DETERMINAZIONE DEL DIRIGENTE SERVIZIO VIA E VINCA 31 marzo 2021, n. 125

ID_VIA_616_Parere ex art. 20 e 21 del D. Lgs. 152/2006 e smi per il “Progetto di utilizzo dei reflui depurati per le operazioni antincendio boschivo e riuso ambientale. I stralcio – Santa Cesarea Terme” Puglia 2014-2020. Azione 6.4.3.

Parere espresso nella seduta del 24/03/2021 – Parere ex artt. 20 e 21 del D.Lgs. 152/2006 e smi

Oggetto: ID-VIA 616 - "Progetto di utilizzo dei reflui depurati per le operazioni antincendio boschivo e riuso ambientale. I stralcio - Santa Cesarea Terme" Puglia 2014 - 2020. Azione 6.4.3.

Fig. 3. localizzazione delle 5 aree boscate.

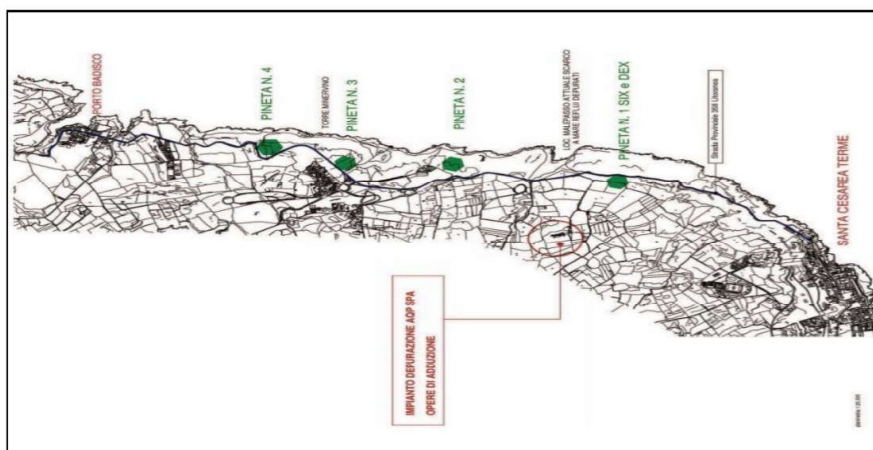
- 1) approfondire le relazioni esistenti tra il progetto di potenziamento del depuratore di Santa Cesarea Terme e il progetto di utilizzo dei reflui depurati per le operazioni

- antincendio boschivo e riuso ambientale, con particolare riferimento alla qualità dei reflui destinati allo scarico al suolo nelle 5 area a pineta;
- 2) valutare in dettaglio, per ciascuno dei 5 scarichi di reflui al suolo, i rischi per la salute umana e le problematiche connesse a cattivo funzionamento delle opere di affinamento degli scarichi e relativa gestione, anche con riferimento alla sicurezza stante la prossimità dei siti di scarico ad aree residenziali e alla SP 358 (UCP – Strade Panoramiche, art. 88 NTA del PPTR);

- 3) valutare soluzioni progettuali alternative ed in particolare la possibilità di realizzare altre opere di difesa antincendio quali le fasce tagliafuoco verdi attive, previste dal vigente PAIB;

- 4) modellizzare l'evoluzione ecologica delle attuali aree a pineta e degli Habitat in direttiva 92/43/CEE, in relazione alla sostanziale modificazione dello stato edafico del terreno indotto dallo scarico al suolo dei reflui depurati, analizzando i processi di modificazione potenzialmente indotti da *consorzi di neofite alloctone*, anche in considerazione di quanto riportato nella documentazione progettuale in merito alle specie vegetali igrofile definite quali "*tipiche dell'area*", che ad una più approfondita analisi si rivelano estranee al contesto (una tra tutte, l'*Helianthus tuberosus*, specie infestante originaria del nord America);

- 5) valutare come l'apporto di volumi d'acqua superiori a quelli che normalmente provengono dalle precipitazioni meteoriche possano indebolire gli apparati radicali delle piante di pino presenti nei rimboschimenti oggetto di intervento ovvero determinare fenomeni di asfissia radicale, cagionando instabilità delle stesse piante con conseguenti fenomeni di allettamento, così come paventati nella stessa documentazione agli atti. Ciò costituisce una evidente minaccia sui popolamenti boschivi che si intendono tutelare con l'intervento in oggetto; Valutare i rischi connessi con i fenomeni di allettamento e conseguente schianto con riferimento alla prossimità delle piante alla viabilità.
